Onderwerp: beoordeling doorstroomprofiel Winsumerdiep

T.h.v. de [redacted] en [redacted] (lengte ca 20 m) en [redacted] [redacted] (lengte ca 15 m) te Winsum moeten de kademuuren worden vervangen. De meest waarschijnlijke optie is dat er een nieuwe kademuur (damwand) voor de huidige kademuur wordt geplaatst. Dit betekent een klein verlies aan doorstroomprofiel van ca 0,5 m². Het doorstroomprofiel voldoet hier aan de minimaal benodigde oppervlakte, maar niet heel ruim.

P20210923-1MUG-17 (23-9-2021)

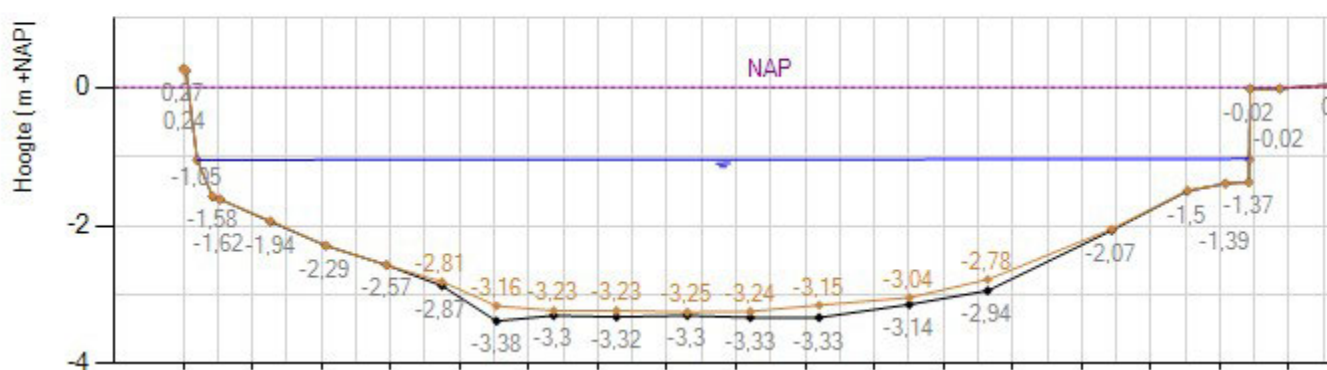
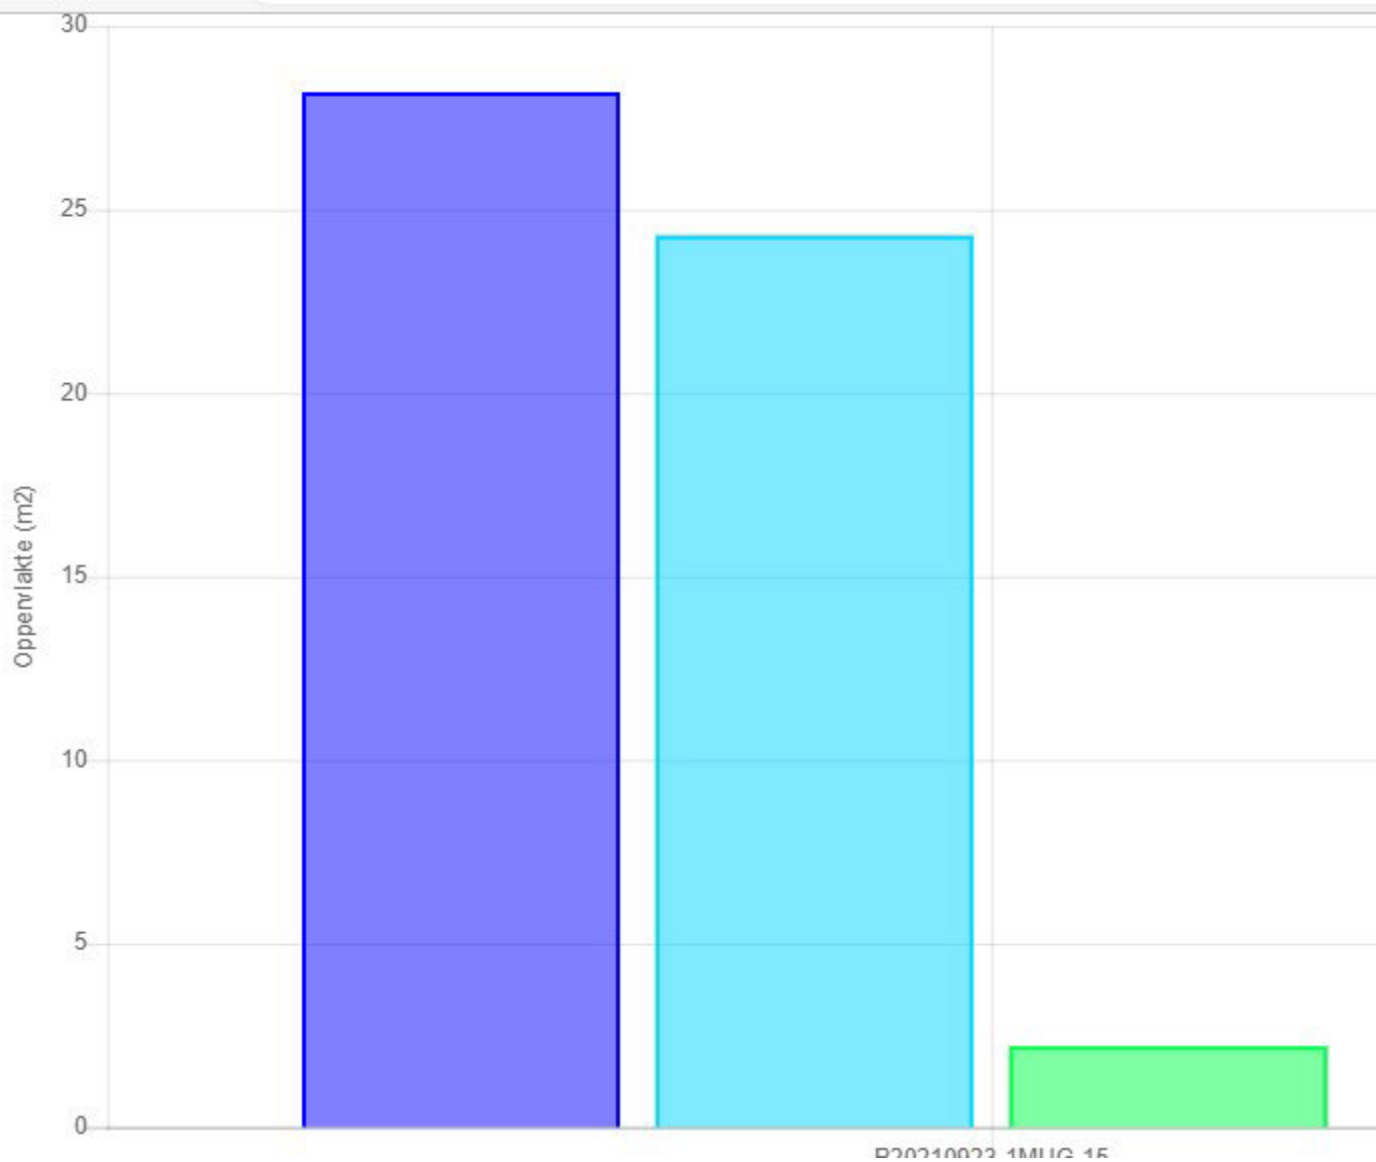
Zoals je zelf al aangeeft is het doorstroomprofiel hier aan de krappe kant. Uitgaande van onze standaard stroomsnelheidsnormen kom je hier inderdaad op ongeveer de normen uit. Daarmee is het sowieso van belang om het doorstroomprofiel zoveel mogelijk in stand te houden. Immers is de watergang van groot belang voor het peilbeheer van de 2^e schil van de Electraboezem/regionale waterveiligheid.

Aanvullend is het relevant wat er gebeurt tijdens extreme neerslagsituaties (wanneer Schaphalsterzijl vol staat te pompen). Tijdens de neerslagpiek van februari 2022 zag je dat er een behoorlijke opstuwing plaatsvond in het Winsumerdiep te Winsum, wat komt door het beperkte doorstroomoppervlakte.

Daarvoor heb ik enkele verkennende sommetjes gedraaid met ons boezemmodel. Die resultaten suggereren dat als er door de profielaanpassing aanvullende opstuwing plaatsvindt, dit relatief beperkt is. Dus dat lijkt mee te vallen.

Dus al met al een niet heel verrassende conclusie: een beperkte afname van het doorstroomprofiel heeft een beperkt hydraulisch effect (iets meer opstuwing bovenstrooms en lokaal iets grotere stroomsnelheden). Gezien de situatie echter al 'kantje boord' is pleit dat er wat mij betreft wel voor om in het ontwerp te kijken of de afname van het doorstroomoppervlakte te compenseren is.

Sowieso zou ik rekening houden in het ontwerp met hogere stroomsnelheden in het traject. Gemiddeld over het dwarsprofiel kan dat gaan over zeker 0,50 m/s wanneer gemaal Schaphalsterzijl vol aan het draaien gaat.

Bedankt voor de aanvullende info. Blijft wel mijn vraag staan wat het effect van een eventuele kleine en plaatselijke verkleining van het doorstroomprofiel is als gevolg van de nieuwe kademuur.

Verder is het misschien mogelijk om dezelfde demping weer ongedaan te maken door de waterbodem voor de nieuwe kademuur te verdiepen. De nieuwe kademuur/damwand moet daar dan wel voor worden ontworpen uiteraard.

Kun jij met deze informatie beoordelen wat het effect van deze nieuwe kademuuren zou zijn op de doorstroming? Dit advies willen we meenemen bij aanvraag projectplan waterwet.
